Vatnsendahvarf - Athafnasvæði. Urðarhvarf 12

Tillaga að breyttu deiliskipulagi skv. 1. mgr. 43 gr. skipulagslaga nr. 123/2010

Erindi frá fundi skipulagsráðs nr. 132, 28. október 2022 ONE / 2210266

Tillaga að breyttu deiliskipulagi: Urðarhvarf 12 Mkv. 1:2000

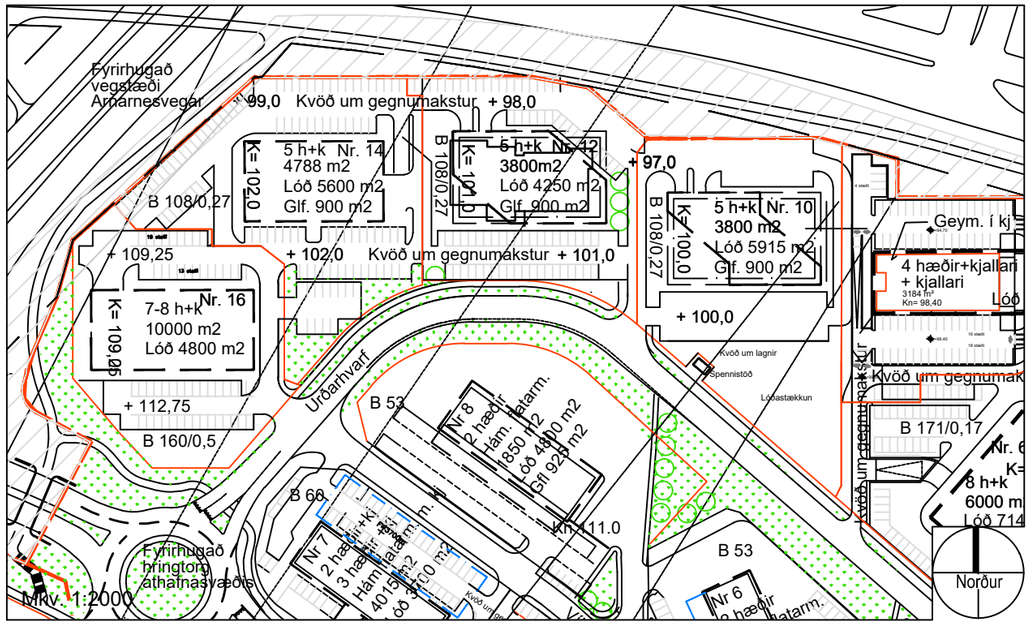
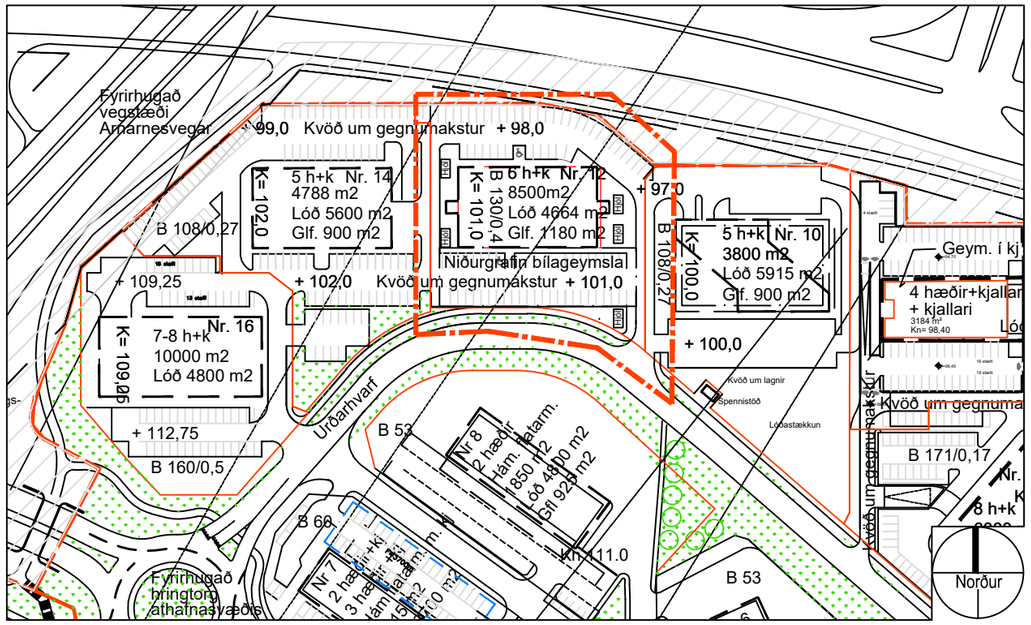
Á fundi skipulagsráðs nr. 129, þann 17. október 2022 var lögð fram tillaga Ragnars Magnússonar arkitekts fh. lóðarhafa Urðarhvarfs 12 að breyttu deiliskipulagi Vatnsenda - Athafnasvæðis. Breytingin nær aðeins til lóðarinnar Urðarhvarfs 12. Í tillögunni felst að byggingarreitur hækkar úr 5 hæðum og kjallara í 6 hæðir og kjallara og byggingarreitur bílageymslu breytist og færist til suðurs að lóðarmörkum. Heildarbyggingarmagn eykst úr 3.800 m2 í 8.500 m2 en þar af er um 1.500 m2 í niðurgrafinni bílageymslu. Gert er ráð fyrir einu bílastæði á hverja 50 m2 í atvinnuhúsnæði og einu stæði á hverja 100 m2 í geymslum í allt 130 stæði þar af um 50 stæði í niðurgrafinni bílageymslu. Lóðarstærð Urðarhvarfs 12 er skv. fasteignaskrá 4.664 m2 og áætlað nýtingarhlutfall breytist og verður 1.83.
